PANDEN

BAG 20:

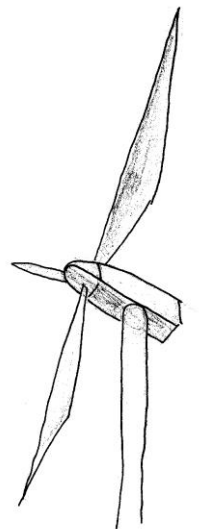
wanneer een object voldoet aan de definitie, dan opnemen als Pand in de BAG.

o.a. windturbine, schuur wordt Pand in BAG.

Windturbine niet meer herkenbaar in BGT
~~Voorstel:~~

GEGEVENSVERLIES
toevoegen aan Pand

PAND	bgt-type	plus-type
	windturbine	
	bunker	
	schuur	
	kas, warenhuis	
	overig	schuur
		bunker
		gemeentehuis

BERMEN

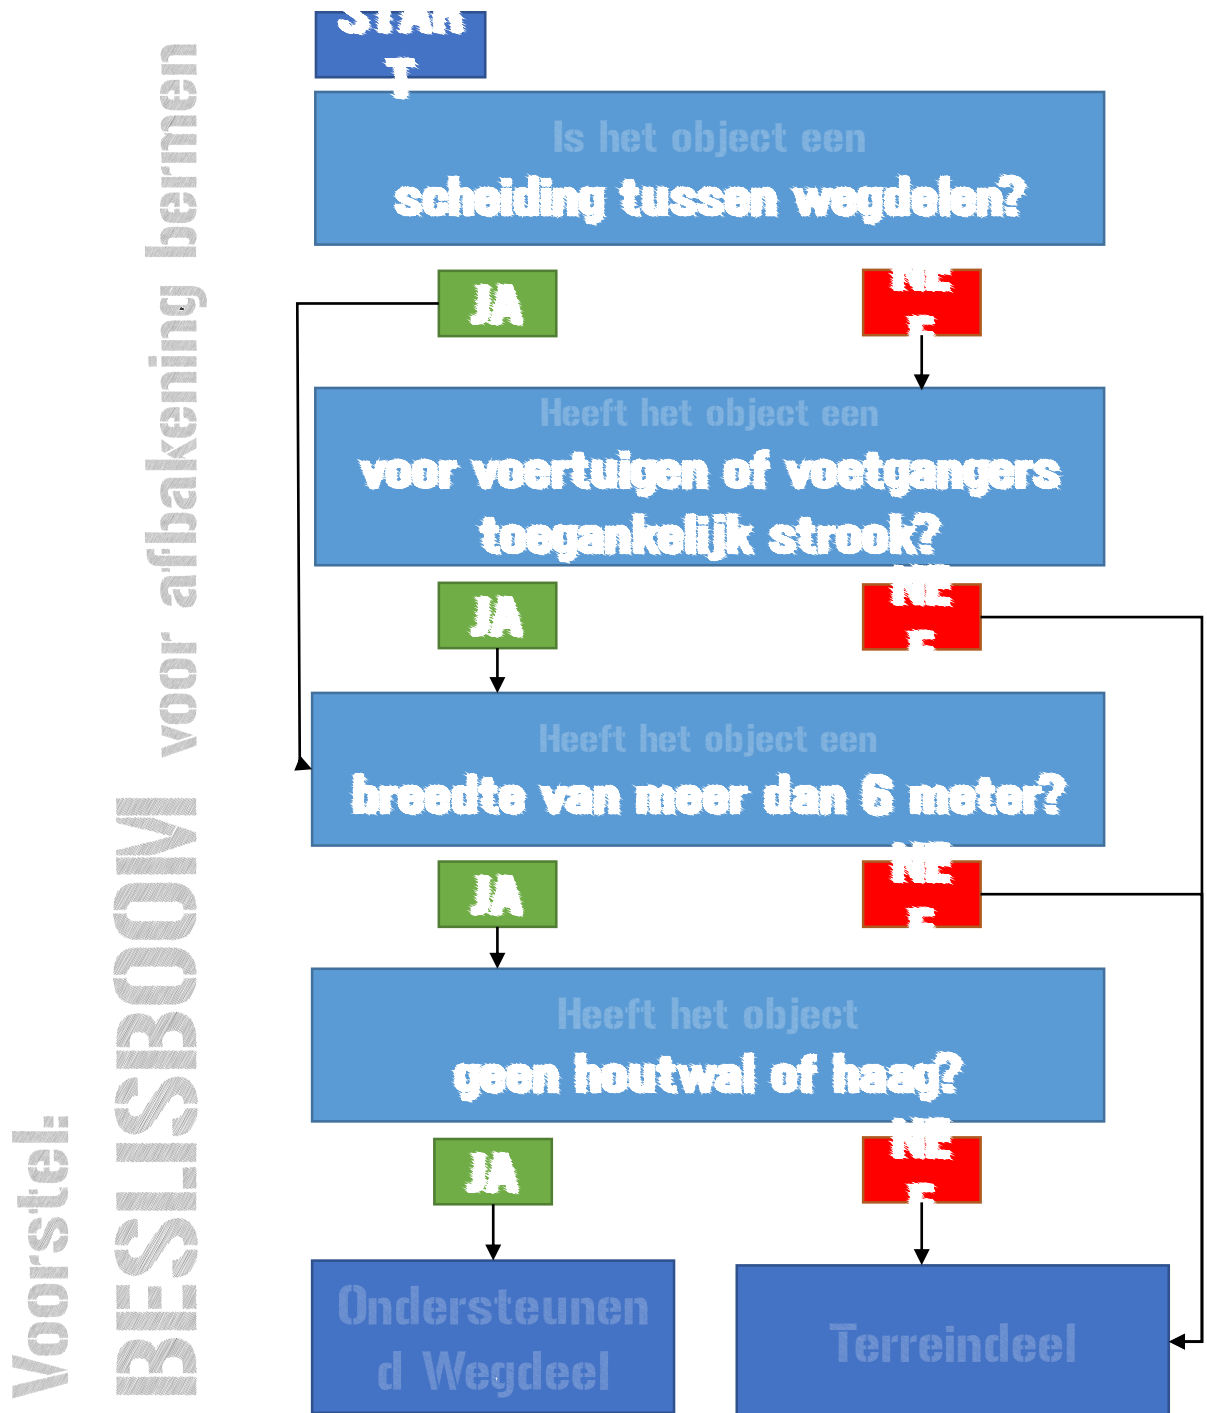
VRAAG: Wanneer een object afbakenen als OndersteunendWegdeel type berm en wanneer als Terreindeel?

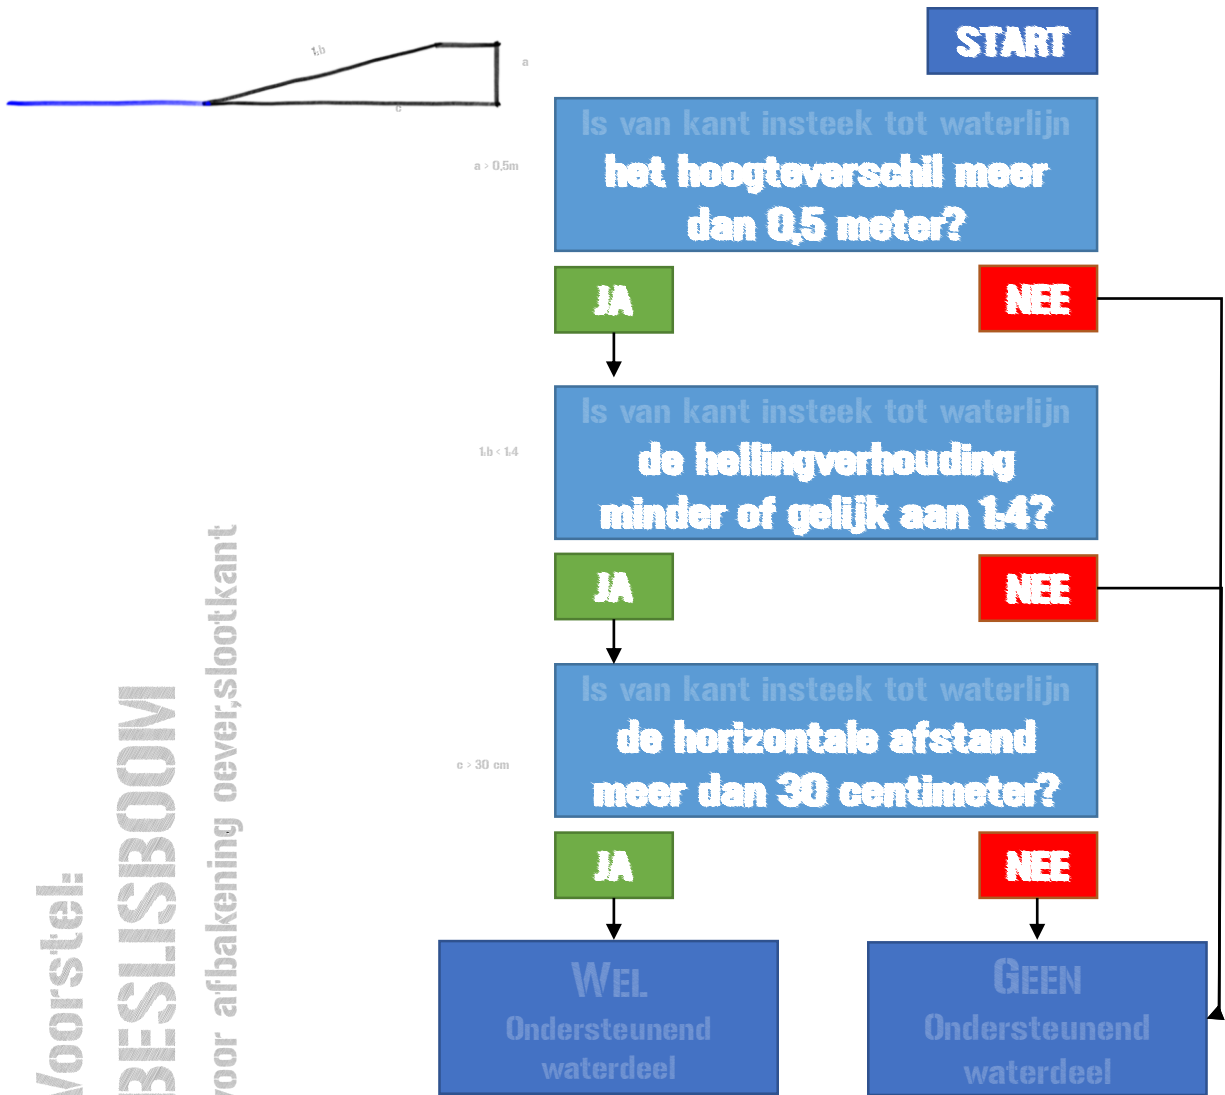
Voorstel:

RIJBAAN REGIONALE WEG

Wegdeel dat onderdeel is van een weg die een verbinding vormt tussen bewoonde oorden of tussen wijken binnen een dorp of stad, waarbij er een (fysieke) scheiding is tussen langzaam verkeer en snelverkeer.

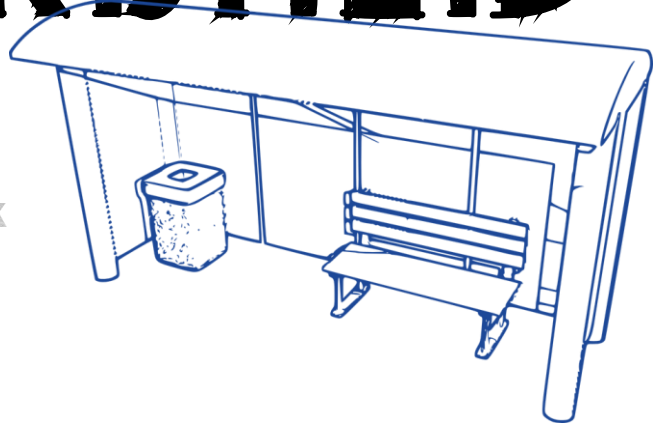
VRAAG: Wanneer afbakenen als oever, slootkant?

Voorstel:

FYSIEKVOORKOMEN bij Ondersteunend waterdeel
